**6. Acuerdo de la Comisión de Evaluación Ambiental de Tenerife en relación con el Informe Ambiental Estratégico correspondiente a la Modificación Menor del Plan General de Ordenación de San Cristóbal de La Laguna en el ámbito de la Unidad de Actuación LC-18.**

DATOS DEL INSTRUMENTO DE ORDENACIÓN	
NOMBRE	Modificación Menor del Plan General de Ordenación de San Cristóbal de La Laguna en el ámbito de la Unidad de Actuación LC-18.
PROMOTOR	Privado.
ÓRGANO SUSTANTIVO	Ayuntamiento de San Cristóbal de La Laguna.
REDACTORES	Guzmán Abreu Acosta, abogado y Licenciado en Ciencias Ambientales, y José Juan Aguilar Campos, arquitecto (Borrador del Documento de Ordenación) / Guzmán Abreu Acosta, Licenciado en Ciencias Ambientales (Documento Ambiental Estratégico).
OBJETO Y JUSTIFICACIÓN	Reajuste de los parámetros de la ordenación pormenorizada, con atención especial en su calificación (uso), para facilitar la ejecución de esta unidad de actuación.
LOCALIZACIÓN	T.M. de San Cristóbal de La Laguna, en el núcleo de La Cuesta.
ESPACIO NATURAL PROTEGIDO	No se encuentra dentro de Espacio Natural Protegido.
RED NATURA 2000	No se encuentra dentro de Red Natura 2000.
CLASIFICACIÓN URBANÍSTICA	Suelo Urban

Figura 1. Ámbito territorial de la Modificación Menor del PGO de San Cristóbal de La Laguna. Unidad de Actuación LC-18.  
Fuente: Documento Ambiental Estratégico.

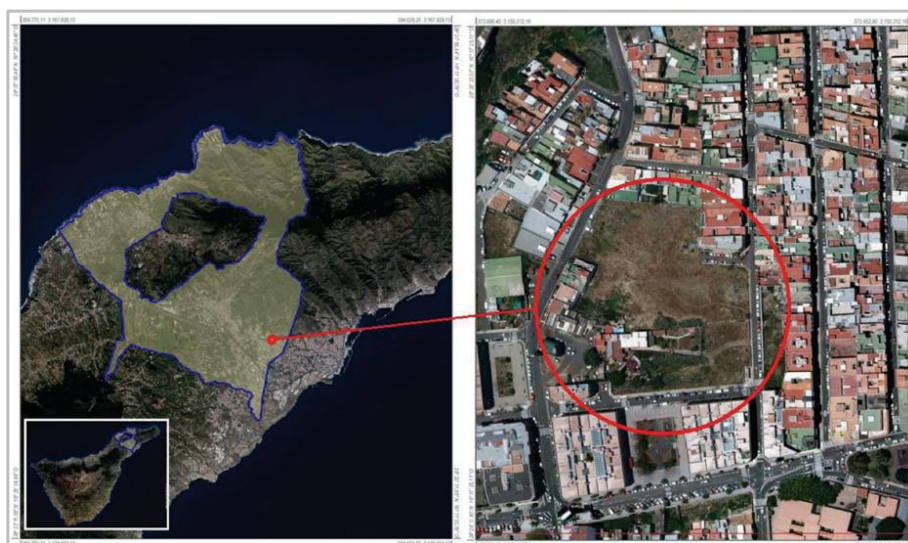
El ámbito objeto de la Modificación Menor se ubica en el término municipal de San Cristóbal de La Laguna, en La Cuesta. Ocupa una superficie reducida, ligeramente superior a 1 ha (10.363 m<sup>2</sup>) y es colindante con la carretera de competencia insular TF-111 Valle Tabares.

Es un ámbito que responde a características que suelen ser comunes en los terrenos vacantes insertos en una trama urbana consolidada, con expectativas de urbanización. No presenta un uso definido, en su superficie se detecta la ejecución de movimientos de tierra para allanar el terreno y la cubierta vegetal es muy pobre, con ausencia de elementos de interés desde el punto de vista de su conservación. Como singularidad más destacada hay que mencionar la existencia de varias viviendas de autoconstrucción en su interior.
